Fédération S.E.P.A.N.S.O. LANDES
Société pour l'Etude, la Protection et l'Aménagement de la Nature dans le Sud-Ouest (Landes)
1581 route de Cazordite, 40300 CAGNOTTE

Objet : Enquête publique unique préalable à la délivrance de deux permis de construire pour la création d'une centrale au sol de production d'énergie photovoltaïque (du lundi 21 août au jeudi 21 septembre 2017)

Demandeurs : SARL Arjuzanx Eneergies, SARL Monte-Cristo Energies, représentées par M. Pierre Girard, 213 cours Victor Hugo, 33323 Bègles

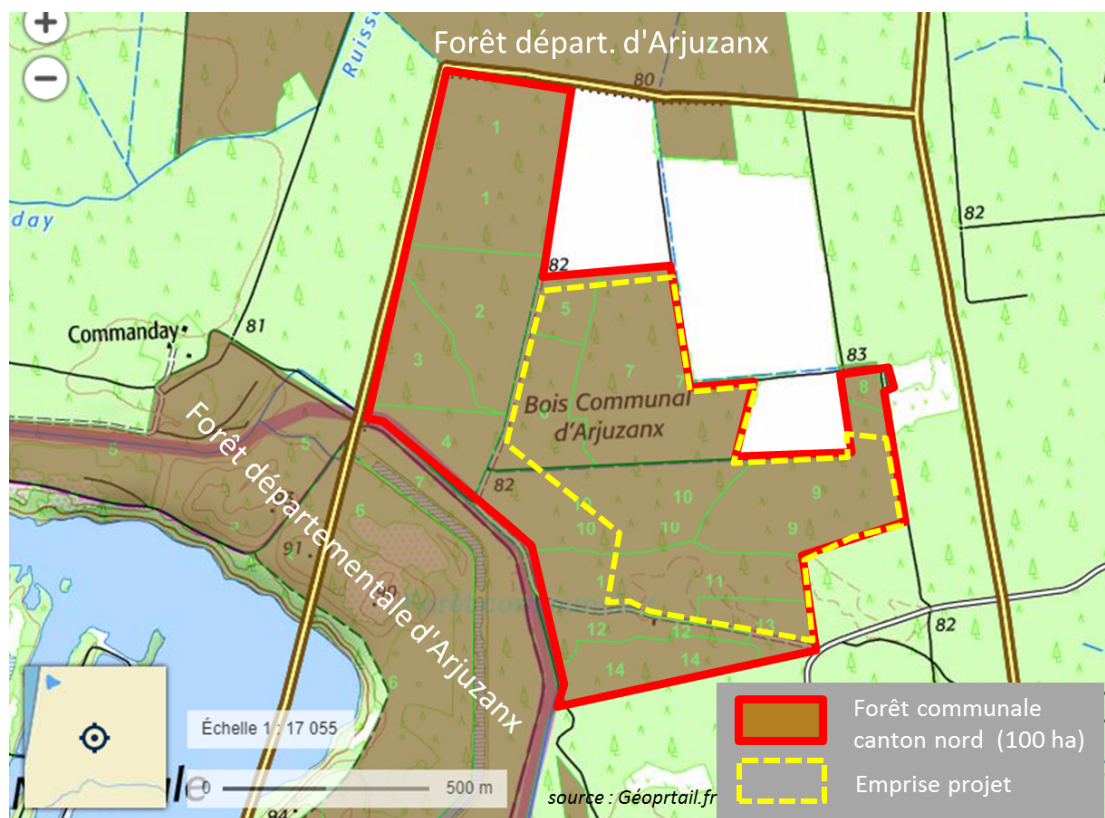
Comme, on peut le voir sur la carte ci-dessus, l'emprise du projet qui a une surface de 40,35 ha, est située en plein centre du canton nord et l'ampute de 40%. A l'échelle de la petite forêt communale (6% du massif forestier du territoire communal), près d'1/3 de sa surface est gelé pendant 30 ans pour la production d'électricité.

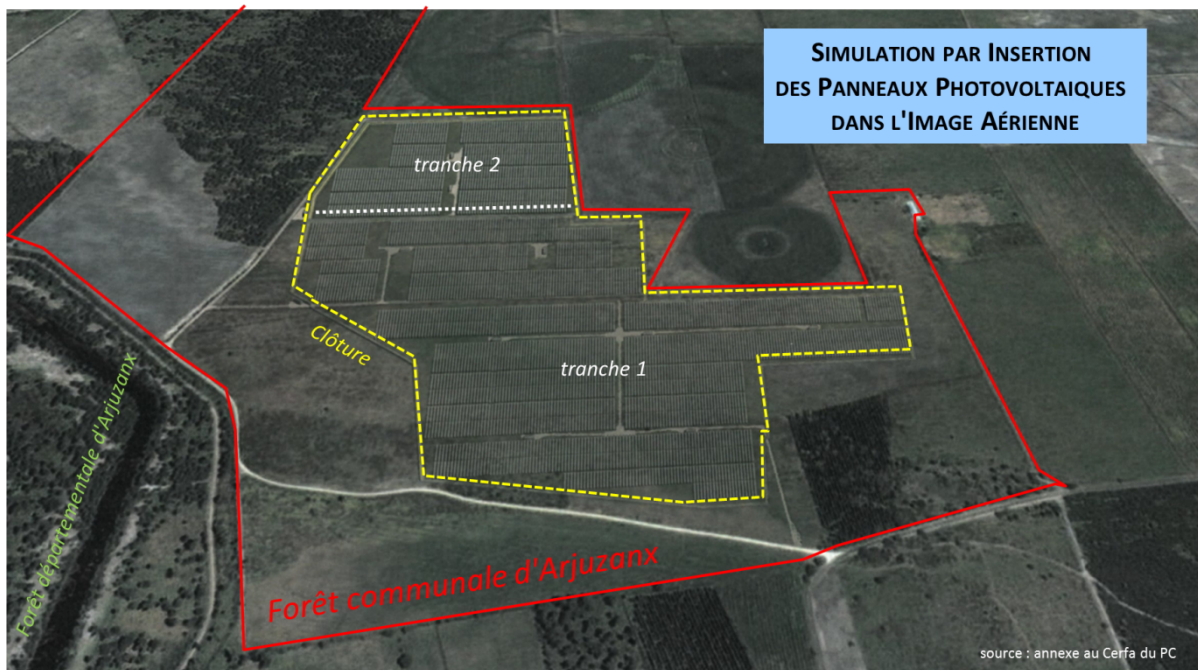
L'annexe graphique en noir et blanc à l'autorisation de défrichement ne permet pas de bien situer où se trouvent les 9 ha autorisés au défrichement et hors projet (voir tableau ci-dessus).

De plus à la vue de l'insertion du projet dans l'image aérienne (voir image ci-dessus), nous n'avons pas l'impression que les panneaux ne couvrent que 35% du parc photovoltaïque (voir également tableau ci-dessus). A quoi correspondent donc les 26 ha non couverts par les panneaux (chutes, allées...)?

Observation n° 2.A.4 : veuillez répondre aux 2 questions ci-dessus : nature(s) des superficies hors panneaux, et situation et devenir de la surface (9ha) sans destination forestière et hors projet ?

LE PROJET PHOTOVOLTAÏQUE 2017 DANS LE PLU DE 2012

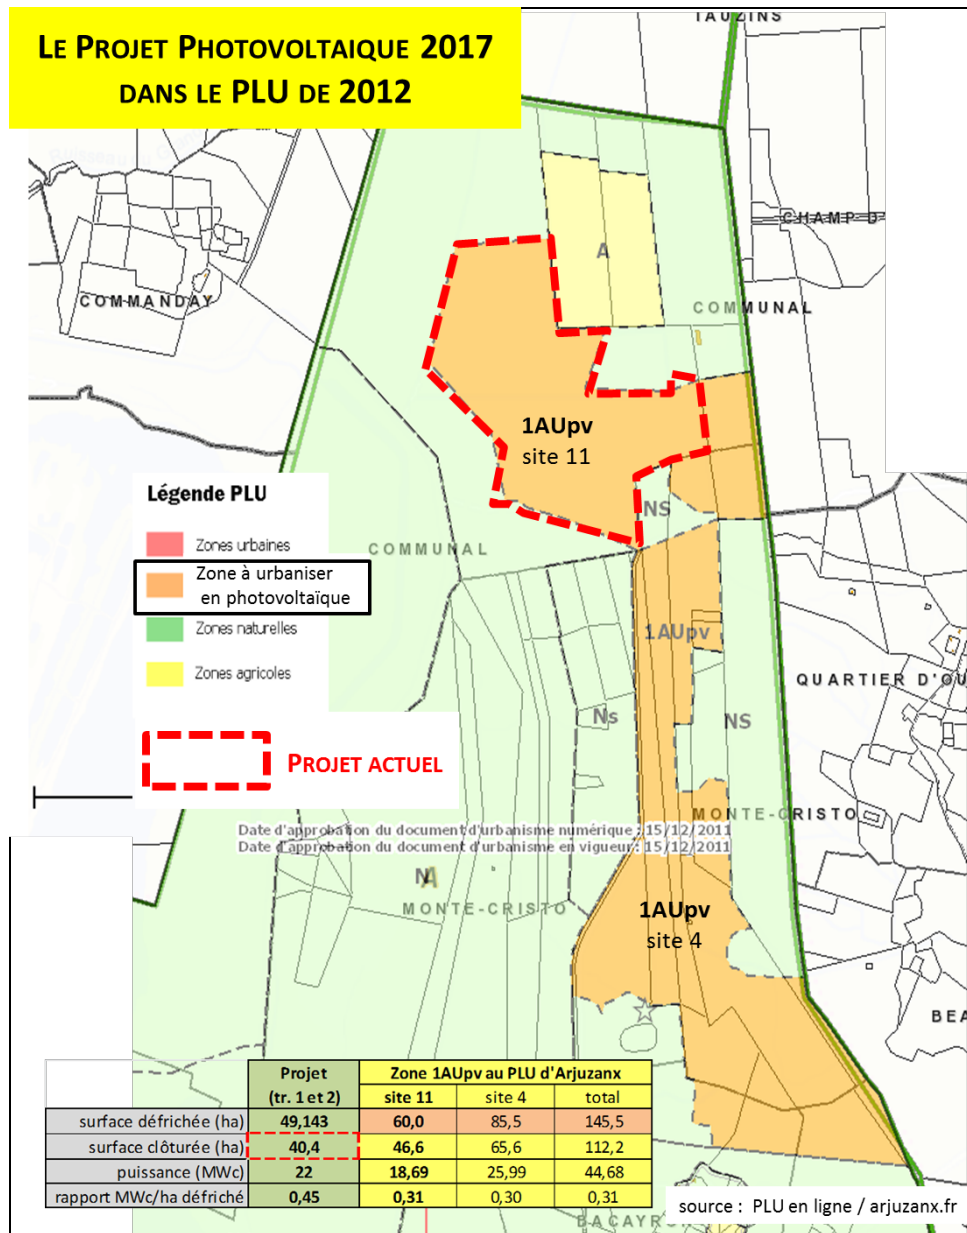
Le projet objet de l'enquête n'est qu'une partie d'un ensemble imaginé par EDF Energie-Nouvelle sur 3 communes du pays Morcenais (Arengosse, Arjuzanx et Morcenx). Sur la seule commune d'Arjuzanx, comme nous l'indique le PLU, pièce maitresse de l'aménagement du territoire, le présent projet (correspondant au site 11 du projet Morcenais) de 22 MWc n'est qu'une partie de la zone à urbaniser réservée officiellement au photovoltaïque (voir carte ci-dessus). Nous observons un site 4, potentiellement ouvert à un énergéticien photovoltaïque de plus de 85 ha, ainsi qu'une partie du site 11 non utilisé par le projet actuel (environ 10 ha).

Observation n° 3.A.2 : veuillez demander à la municipalité, qui a approuvé le PLU, si au-delà du projet actuel, d'autres projets photovoltaïques sont en vue au sud (85 ha) et à l'ouest (10 ha), comme le montre le PLU ?
